CAVA FRANCA - LOCALITA' MONTE COSTA

NOTA TECNICA 25.07.2025

**Riscontro Parere AUSL allegato a Prot. N.2785 del 26-06-2025 Parco Regionale
delle Alpi Apuane**

NOTA TECNICA A SUPPORTO DELLA NOTA ESPLICATIVA in relazione alla lettera Prot. N.2785 del 26-06-2025 del Parco Regionale delle Alpi Apuane.

Fig. 1 - Area di cava con localizzazione dell'area di intervento, zona Sud-Ovest (in rosa)

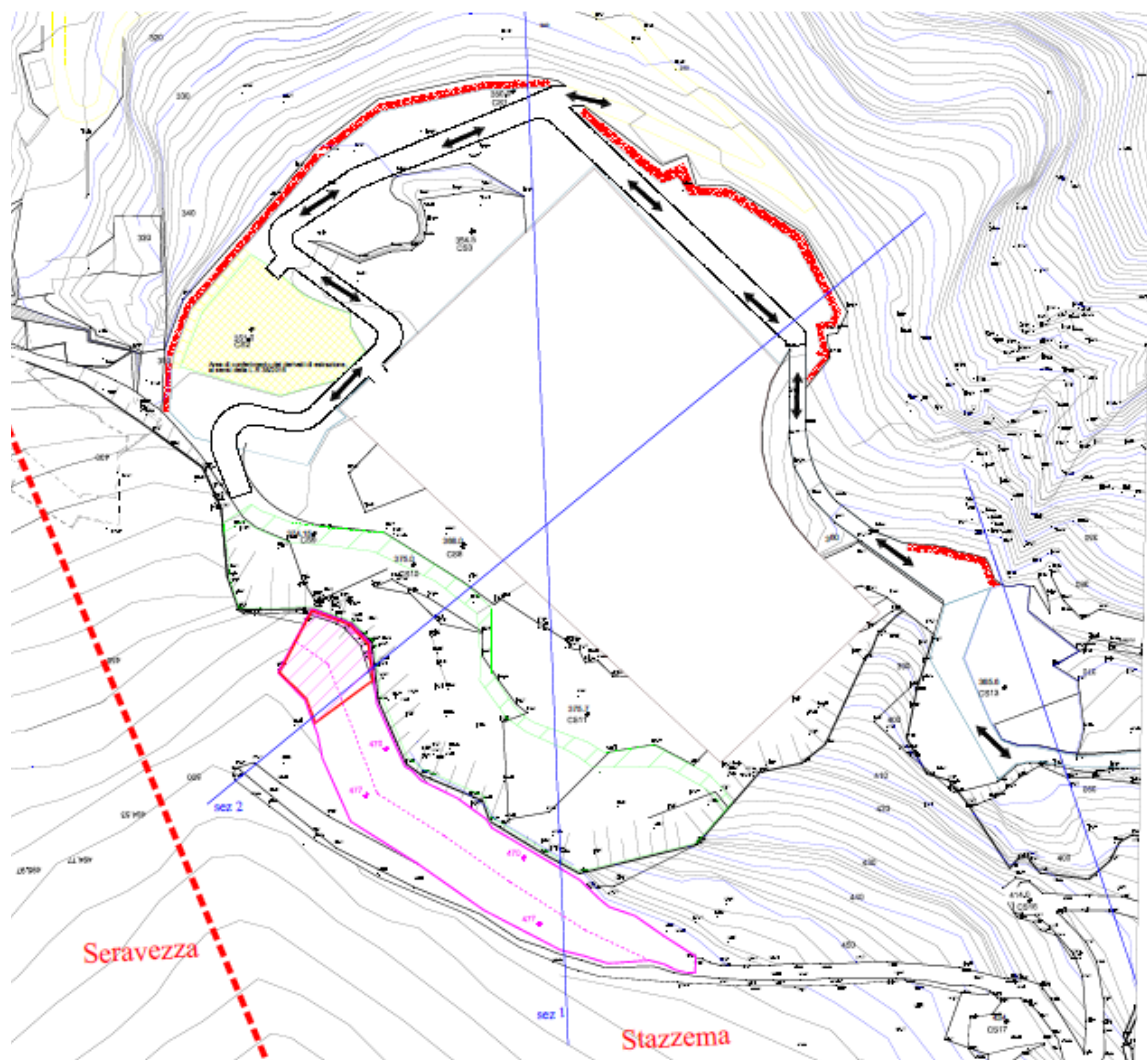
Nella nota integrativa elaborata dalla Ditta (ALLEGATO 1F) non sono forniti elementi tali da colmare le lacune sopra citate, dal momento che si fa riferimento ad alcune fasi di lavoro che non sono ~~minimamente~~ esplicitate da procedure tali da permettere una valutazione al alcun senso, quali ad esempio la *“necessità di operare il più possibile in remoto operando sempre con mezzi e personale debitamente ancorati alla sommità del pilastrò”*.

Altrettanto vale per le azioni di disaggio preventivo in parete, laddove il chiarimento riporta che *“gli elementi relativi alla sicurezza in fase di disaggio preventivo sono da richiedersi alla Ditta incaricata alla perforazione”*.

Durante la coltivazione dei n°2 gradoni di progetto a quota 470-477 m slm confinanti con la parete aggettante (due livelli dimensionati con pedata 10,00 m ed alzata 6,40 m, ai sensi del DGR 575/2017), sarà necessario prevedere e predisporre tutte le verifiche e le operazioni necessarie per la messa in sicurezza della massa colonnare instabile identificata nella documentazione progettuale.

I suddetti gradoni produttivi saranno coltivati con il sistema di brillamento “presplitting” (vedi *Relazione specialistica in merito all'abbattimento mediante uso di esplosivo, gennaio 2024*, SIAG Srl).

Nelle successive Figg. 1 e 2 sono rappresentate schematicamente le aree impegnate dalle operazioni e le fasi operative previste, con posizione approssimativa dei macchinari impiegati, che saranno assicurati in parete con le modalità descritte successivamente.

Fig. 10 – Schema di allestimento dei monitoraggi previsti nelle presenti integrazioni

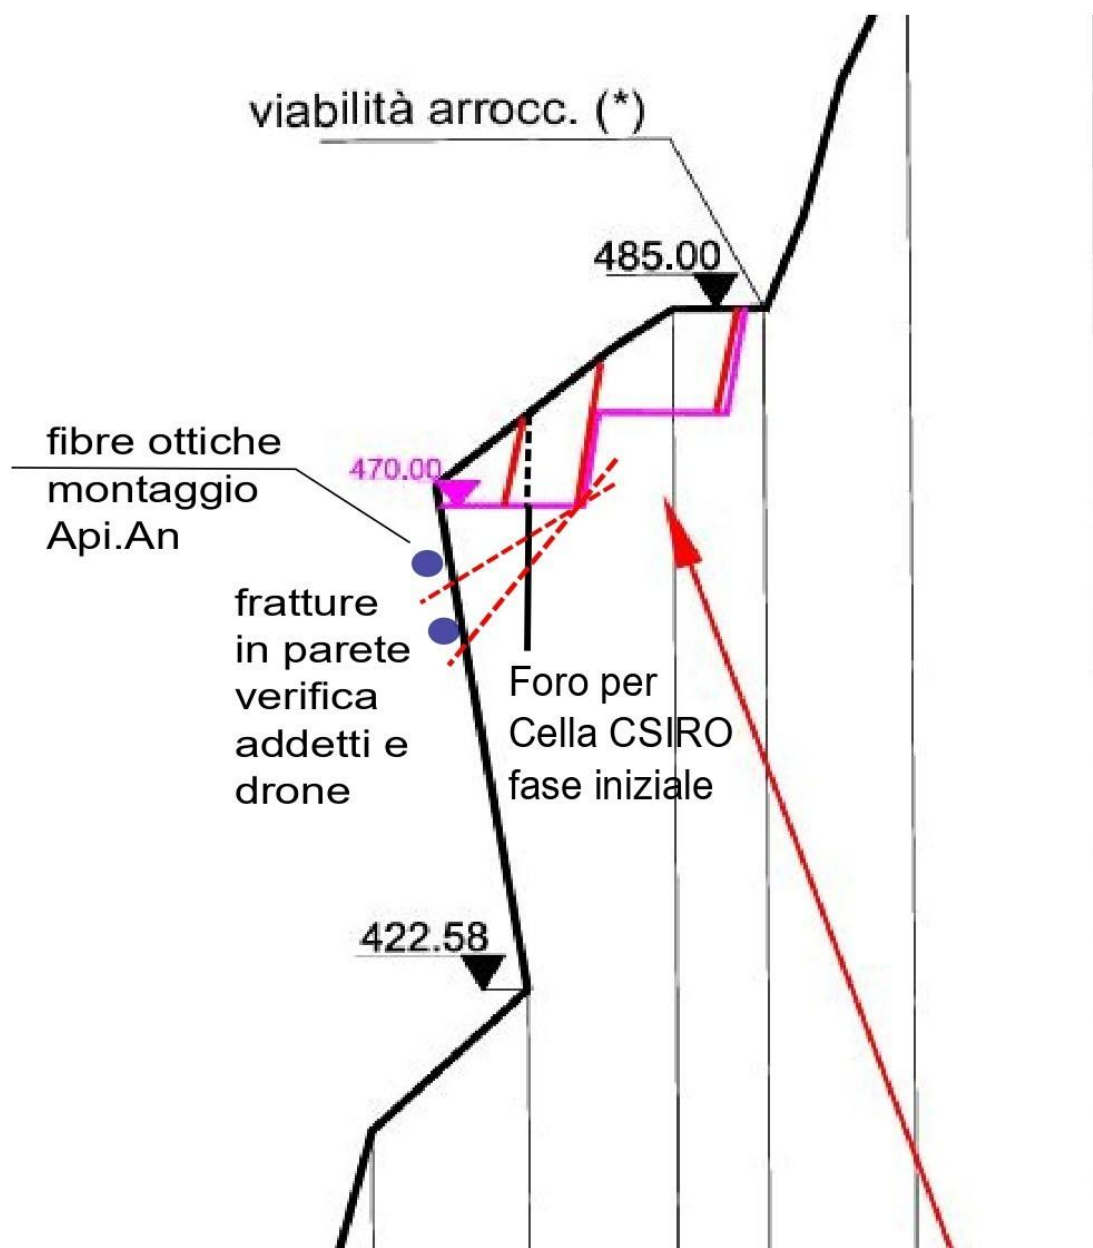
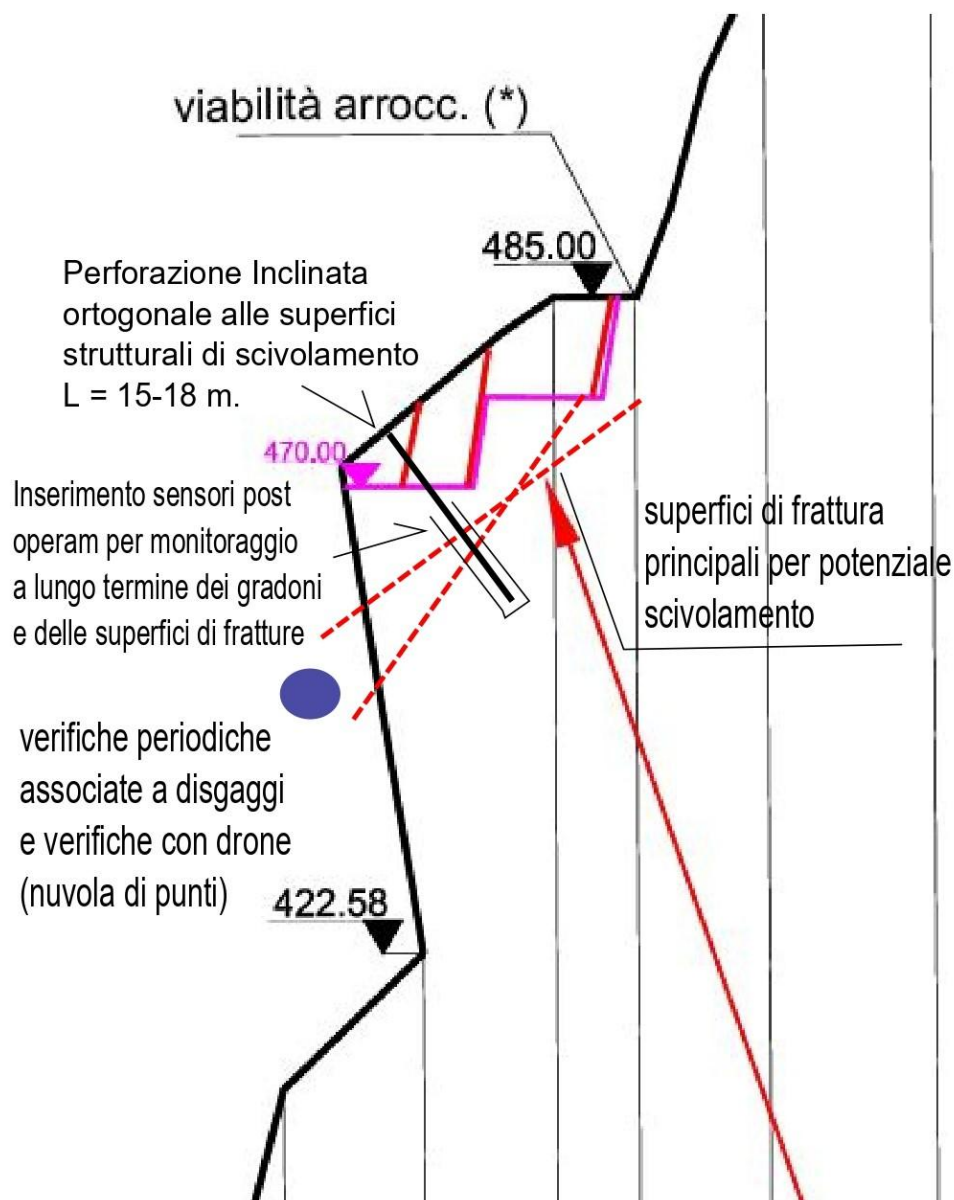
Non ultimo, non è chiaro la tipologia di dati relativi al monitoraggio geostrutturale/geotecnico che si possa ottenere quando si fa riferimento all'utilizzo di *“sistemi di monitoraggio con rilevazione con Drone”* o la correlazione ottenibile dall'utilizzo di *“celle tipo CSIRO all'interno dell'ammasso roccioso sottostante alle superficie di “taglio” dei gradoni con utilizzo di mine di presplitting e cushion blasting”*.

la fig. 9 vuole rappresentare schematicamente la proposta progettuale, ovvero l'installazione dei sistemi di monitoraggio sopra descritti, preventivamente all'inizio delle operazioni.

Nota Bene: si precisa tuttavia che – sulla scorta dei successivi aggiornamenti e del costruttivo confronto con la stessa AUSL – sono state apportate le seguenti modifiche al piano di monitoraggi inizialmente previsto:

- Si eliminerà l'installazione delle fibre ottiche, in quanto l'esperienza sul campo negli ultimi anni ha rivelato in realtà la loro scarsa efficacia, con frequenti interruzioni nella loro funzionalità ed eccessiva richiesta di presidio e manutenzione
- Si prediligerà, in luogo delle celle CSIRO, l'installazione di un più funzionale sistema di estensimetri per il monitoraggio degli spostamenti dell'ammasso roccioso (biassiali o triassiali, Fig. 10) installati perpendicolarmente alle fratture più significative dal punto di vista degli spostamenti "critici".

La Fig. 10 illustra schematicamente questo aggiornamento del piano di monitoraggio e sostituisce la proposta precedente in Fig. 9.

Le stazioni di misura saranno pertanto montate nei punti prescelti, sulla base del rilievo geostutturale e comunque A VALLE della bonifica della colonna fratturata, per osservare e garantire le condizioni di sicurezza dell'ammasso roccioso sul lungo termine, durante l'intero esercizio dell'attività estrattiva.
